改善箇所説明図

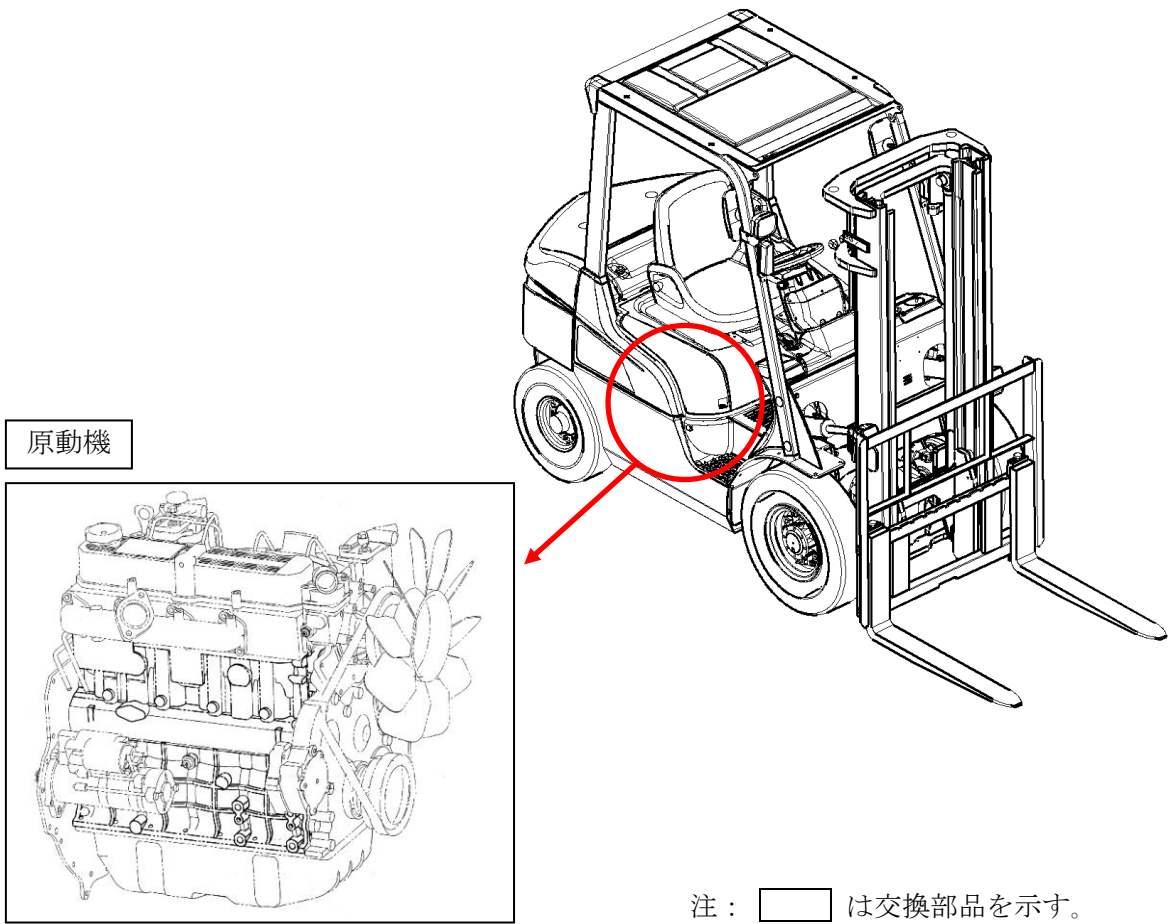
不具合発生箇所

原動機において、製作指示の不備により、誤った設定仕様のものを搭載して出荷した。
そのため、排出ガス中の排出量が技術基準に適合しないおそれがある。

全車両、正規な設定仕様の原動機に交換する。

原動機ヘッドカバーに、白色ペイントを塗布する。

白色ペイントを塗布
